| No. | 指摘日 | 資料番号 | 図書名称 | 頁 | コメント内容 | 回答内容 | 資料等への 反映箇所 | 回答 状況 | 備考 |
|-----|-------|--------------------------------------------------------------------------------------------------|------------------------------------------------------------------------------------------------------------------------------------------------------------------------------------------------------------------------------------|-------|--------------------------------------------------------------------------------------------------------|-----------------------------------------------------------------------------------------------------------------------------------------------------------------------|--------------------------------------------------------------------------------------------------------------------------------------------------------------------------------------------------------------------------------------------------------------------------------------------------------------------------------------------------------------|-------------|----|
| 1 | 3月15日 | — | 変更認可申請書 | — | 今回の変更認可申請の元となっている申請書が分かるように整理すること。 | 変更認可申請書に「本設計及び工事計画変更認可申請書は、「女川原子力発電所第2号機 設計及び工事計画認可申請書本文及び添付書類

逆止弁付ファンネルの弁本体に係る要目表等の記載経緯

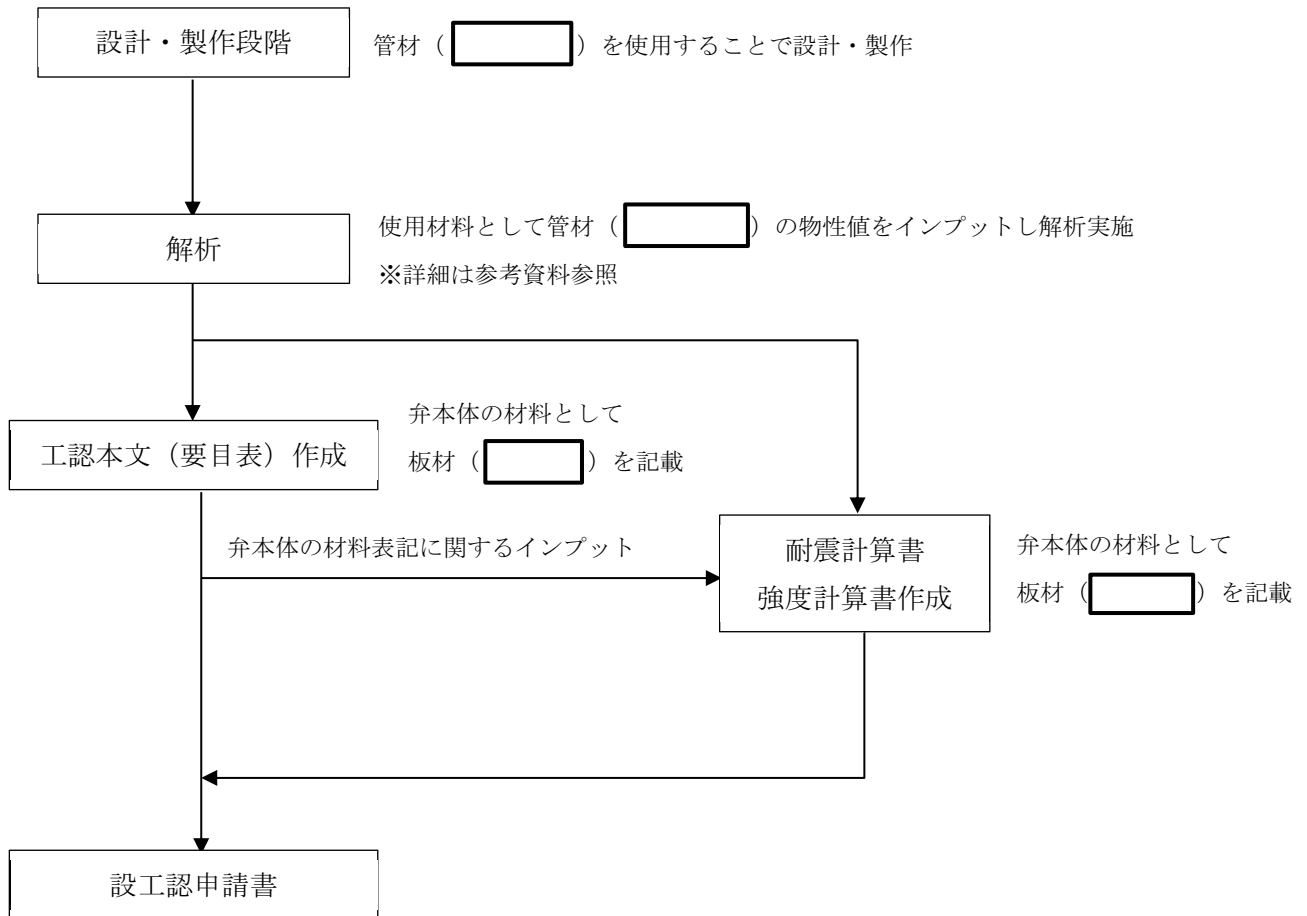
| No. | 指摘日 | 7月14日ヒアリング資料No. | 図書名称 | 頁 | コメント内容 | 回答内容 | 資料等への反映箇所 | 回答状況 | 備考 |
|-----|-------|-----------------|---------------------------------|-----|----------------------------------------------------------------------------------------------------------------------------|-----------------------------------------------------------------------------------------------------------------------------------------------------------------------------------------------------------------------------------------------------------------------------------------------------------------------------------------------------------------------------------------------------------------------------------------------------------------------------------------------------------------------------------------------------------------------------|----------------------------------------------------------------------------------------------------------------------------------------------------------------------------------------------------------------------------------------------------|---------|----|
| 107 | 6月19日 | 資料9 | 外郭浸水防護設備(逆止弁付ファンネル)の要目表記載変更について | — | 逆止弁付ファンネルについて、今回板材から管材に変更しているが、設計への入力条件は板材、管材いずれであったのか、バックデータを含めて整理し、説明すること。 入力条件に誤りがあった場合は解析関係書類のデータ誤りの該当有無について整理すること。 | 耐震・強度計算における弁本体の材料に係るインプットデータとして、管材の物性値をインプットとして計算を実施しており、計算のインプットデータに誤りはなく、適切に計算がされていることから、解析誤りには該当しないことを確認いたしました。 なお、逆止弁付ファンネルの弁本体については、令和3年12月23日付け原規発第2112231号における設計及び工事の計画において、弁本体の材料として管材を使用するものとして、設備図書(構造図)の作成及び逆止弁付ファンネルを製作してあります。 しかしながら、要目表に弁本体の材料を記載する際に、弁本体は配管として管材をそのまま使用するものではなく、加工して使用すること、及び弁本体の寸法を管材としての規格寸法ではなく加工後の寸法として要目表に記載することから、材料物性値や機械的強度に差異のない板材として表記することとしておりましたが、改めて逆止弁付ファンネル弁本体の設備図書(構造図)及びミリシートを確認したところ、弁本体の材料はいずれも管材の表記であることを確認し、要目表との整合性の観点から、要目表に記載する弁本体の材料については板材ではなく、管材とすることとし変更認可申請を実施いたしました。 上記経緯に係るフロー図及びバックデータについて別紙5に示します。 | ①資料2「女川2号設工認 指摘事項に対する回答整理表」(O2-変2-他-F-24-0003 改6) (p.51~83) ②資料9「外郭浸水防護設備(逆止弁付ファンネル)の要目表記載変更について」(O2-補-E-01-0100-6-5 改5) (p.48) | 6/27回答済 | |

フローに示した通り、解析においては管材（）の物性値をインプットしており、解析誤りには該当しないことを確認している。
